Projet Éolien de la Piballe

Communes de Les Pineaux et Thorigny

**Information complémentaires suite à l'avis de l'autorité
environnementale (Avis du 20 décembre 2016)**

Janvier 2017

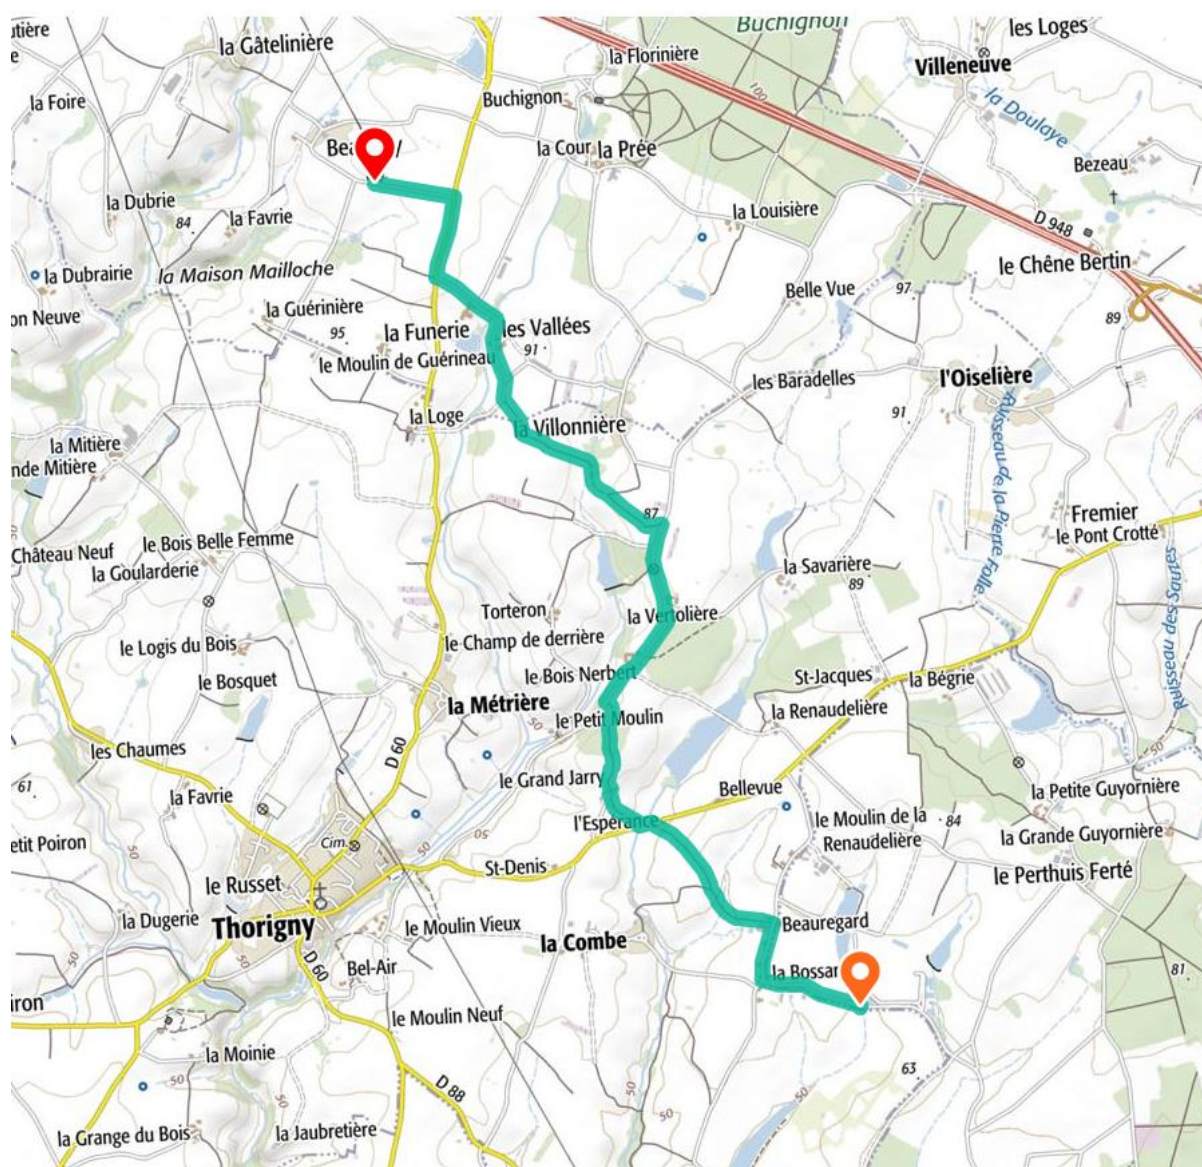
Extrait de l'avis de l'AE page 7 : « La création du chemin d'accès à l'éolienne E1, sans sa partie nord devrait impacter environ 0,3 ha de zones humides caractérisées par le critère pédologique [...] le dossier n'expose pas clairement les raisons de l'absence d'alternative pour faire passer le chemin d'accès. Le pétitionnaire aurait dû exposer comment il a appliqué la démarche éviter-réduire-compenser (ERC), et ceci quand bien même il s'agit d'une zone humide de faibles fonctionnalités. Par ailleurs, une localisation plus précise mériterait d'être apportée. »

La démarche éviter-réduire-compenser pour la création des chemins d'accès a bien été appliquée mais n'apparaissait pas dans le dossier. Il est à chaque fois recherché les possibilités techniques de transport des convois (largeur des voies, absence d'obstacles, accords fonciers), le moindre impact environnemental ainsi que la moindre gêne en cas de création de chemin d'accès pour l'exploitation.

La création du chemin d'accès qui est cité permet l'accès aux 3 éoliennes du projet. C'est la seule création d'accès réalisée pour le projet. Elle est située entre deux routes communales sur la parcelle située au nord de celle accueillant E1. Le linéaire impacte sur sa partie nord une zone humide de faible fonctionnalité reconnu par un critère pédologique. Deux alternatives ont été étudiées :

- le passage par une voie privative au sein de la forêt des Pineaux mais qui n'a pu se faire pour des raisons foncières.
- le passage par création d'accès sur cette même parcelle mais dans le coin sud-ouest en contournant le hameau de la Bossardière. Cette alternative nécessitait la création réelle d'un accès, allait gêner un peu plus l'exploitant et aurait entraîné un encerclement de l'habitation présente.

Il a donc été entrepris d'étudier une troisième solution soit la reprise d'un chemin de culture. Dès le départ, l'exploitant nous a fait remarquer le chemin de culture qu'il empruntait le long de l'étang. Ainsi, afin de réduire l'impact et la gêne de l'exploitant pour son irrigation, il a été retenu cette solution. Enfin concernant la localisation plus précise, nous vous proposons de retrouver ce chemin via l'extrait cartographique ci-dessous.

Localisation du poste source de Beaupuy au sud de Fougeré et tracé du câble hypothétique

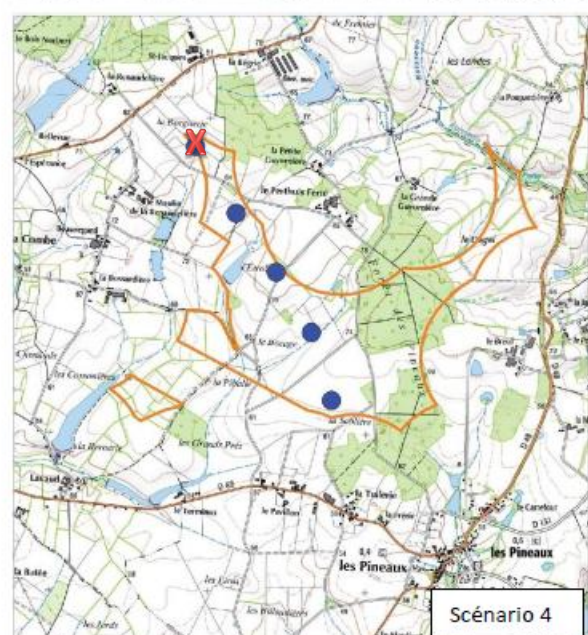
Extrait de l'avis de l'AE page 7 : « L'étude d'impact devrait proposer un premier niveau d'analyse des effets potentiellement attendus de ce raccordement compte tenu des divers milieux qu'il serait alors nécessaire de traverser pour relier le parc éolien. »

Aucun risque lié à l'exploitation d'un réseau électrique enterré pendant la durée de vie du parc éolien n'étant recensé, l'impact d'un raccordement électrique externe au parc est limité à la phase travaux. Or, le poste source susceptible d'accueillir la production électrique du parc éolien étant celui de Beaupuy, plusieurs voies communales ou départementales permettent ce raccordement sans passer par des milieux autre que le domaine public de la voirie en elle-même. Le raccordement électrique externe reliant le poste de livraison au poste source électrique du gestionnaire public se fera donc vraisemblablement et comme il est notifié dans l'étude d'impact, le long des accotements de voirie existante. Une hypothèse du tracé de raccordement peut être la suivante présentée ci-dessous :

Ainsi l'impact du raccordement externe reste négligeable et correspond à celui des travaux sur la voie publique à savoir une perturbation très locale dans le temps et dans l'espace. Enfin, cette

perturbation est présente que sur quelques mètres en fonction de l'avancée du tracé sur les voies publiques retenues.
